Polder/Dijkvak
Zoutelande
dp 254 – dp 263

Datum
27 juli 2006
bijlage(n)
1. Dwarsprofiel glooiing Zoutelande (1955)
2. Gloomingskaart met eindscores
3. Gloomingskaart met scores afschuiving
Kenmerk
PZDT-M-06282 inv

Erratum PZDT-M-06282 inv (controle/vrijgave toetsing Zoutelande)

Figuur 2: Berekening wateroverdrukken gepenetreerde breuksteenbekleding

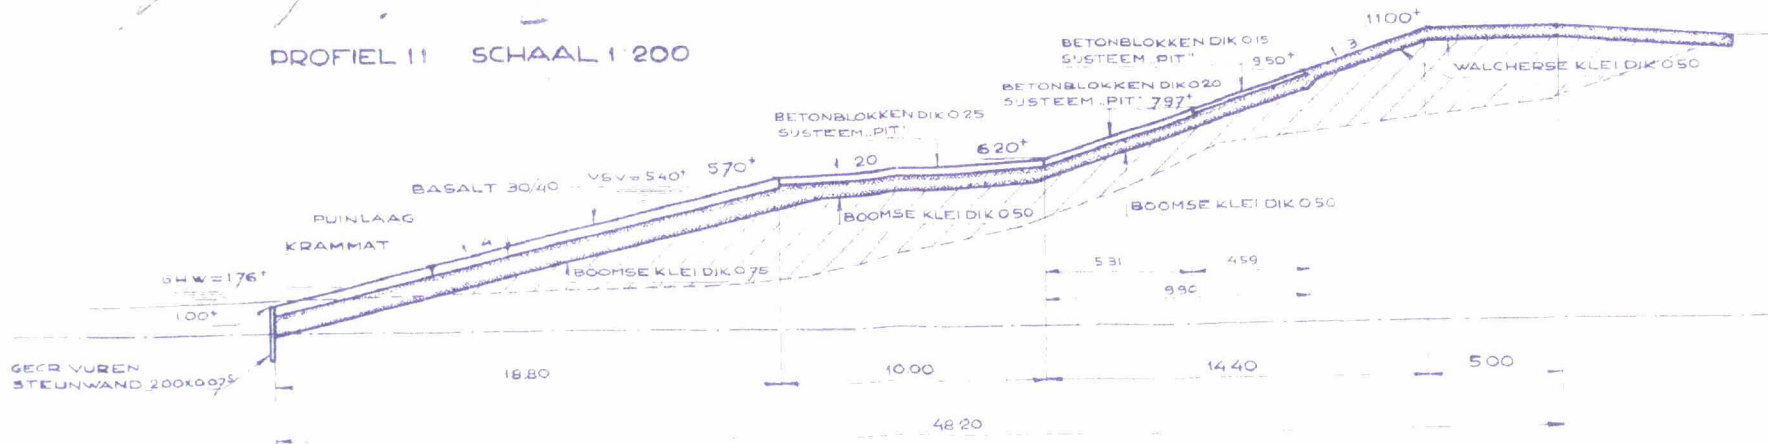
In het basisdocument staat onder "Vlakken die niet getoetst zijn met SteenToets" ten onrechte vermeld dat vlak ZT000042 onvoldoende scoort. Als reden van deze onvoldoende is aangevoerd dat het vlak een laagdikte heeft van slechts 15 cm, dit is echter niet het geval, de laagdikte is dus 40 cm (zie "Tekstuele aanvullingen basisdocument").

Gezien het een vol en zat ingegoten bekleding betreft dient er getoetst te worden op wateroverdrukken. Gehanteerde gegevens zijn ρ_{steen} 2650 kg/m³, ρ_{asfalt} 2200 kg/m³ en holle ruimte 40%. De bekleding ligt gemiddeld qua laagste punt op N.A.P. - 0.50 meter (dus onderzijde bekleding N.A.P. - 0.90 meter), echter op een klein gedeelte ligt deze op N.A.P. - 1.001 meter, de meest ongunstige waarde als invoerparameter is dan ook N.A.P. - 1.401 meter. In figuur 2 is te zien dat dan een dikte van 30 cm nodig is, aanwezig is 40 cm.

Voor golfklappen geldt binnen het Project Zeeweringen dat voor dijkverbeteringen minimaal een sortering van 5-40 kg met een minimale laagdikte van 0,40 m ($2D_{n50}$) dient te worden toegepast. Dat is hier het geval.

Vlakcode: ZT000042
 - Bekledingstype breuksteen gepenetreerd met asfalt vol en zat (7)
 Score: GOED (score afschuiving goed)
